改善箇所説明図

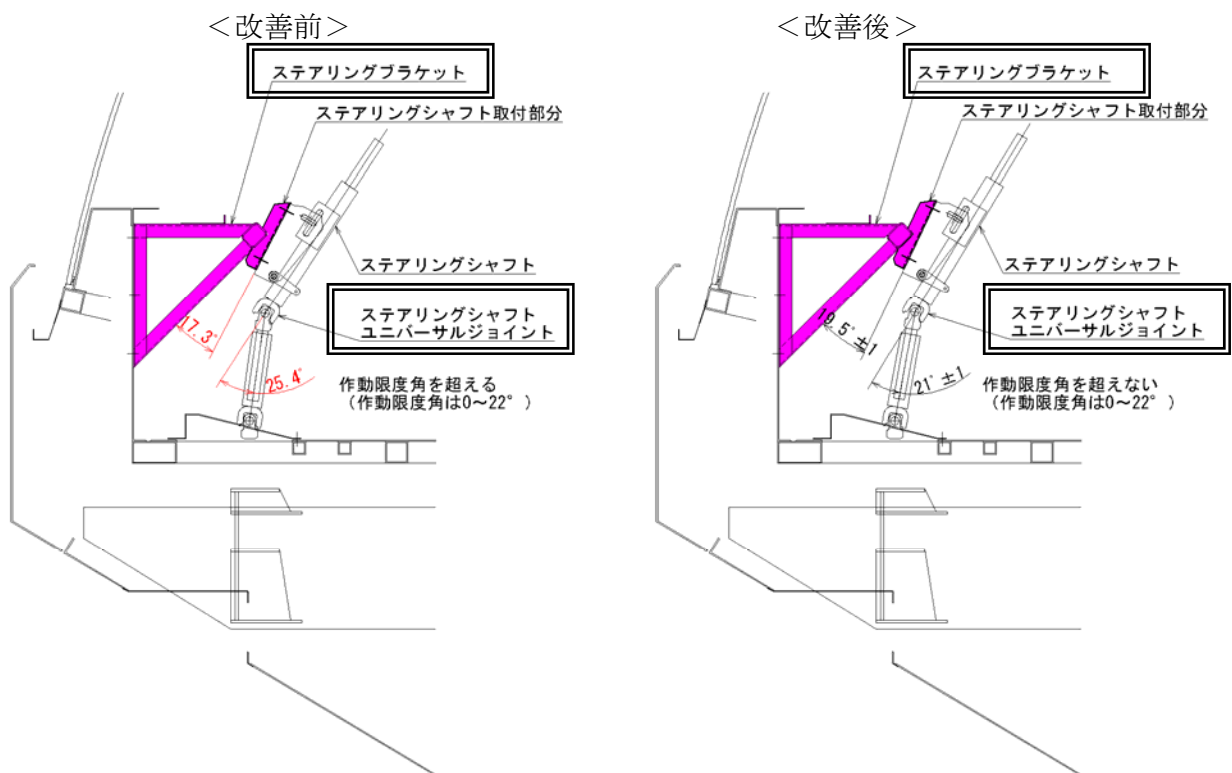
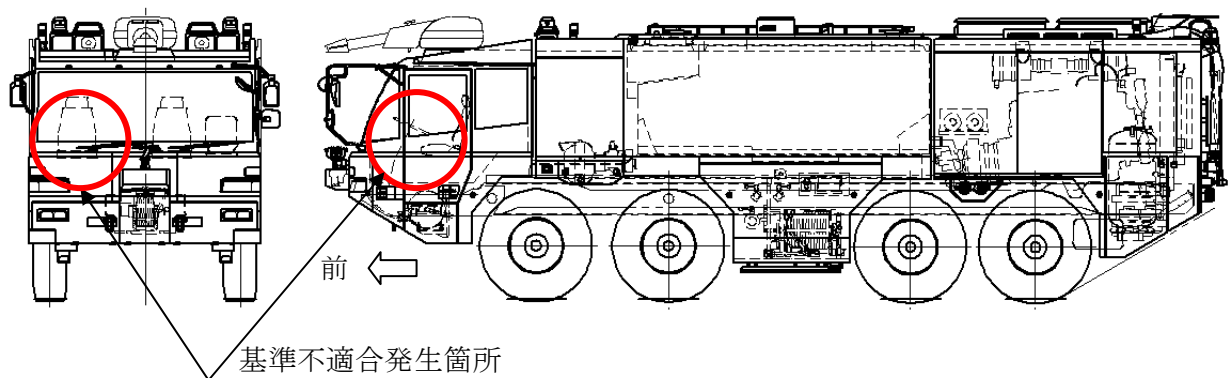
かじ取装置において、ステアリングシャフト固定用ブラケットの製作工程が不適切なため、ステアリングシャフトの取付け角度が不適切となるものがある。そのため、ハンドルチルト機構にてハンドル前後位置を運転者の最手前にした場合、ステアリングシャフトユニバーサルジョイント部が干渉し、ハンドル操作ができなくなるおそれがある。

改善措置の内容：全車両のステアリングシャフト固定用ブラケットを点検し、ステアリングシャフトの取付け角度が不適切なものについては当該ブラケットを交換するとともに、ステアリングシャフトユニバーサルジョイントが損傷しているものについては、当該ジョイントを交換する。

識別：ステアリングブラケットのステアリングシャフト取付け部品の取付け角度が 18.5~20.5 度内にある事で識別する。
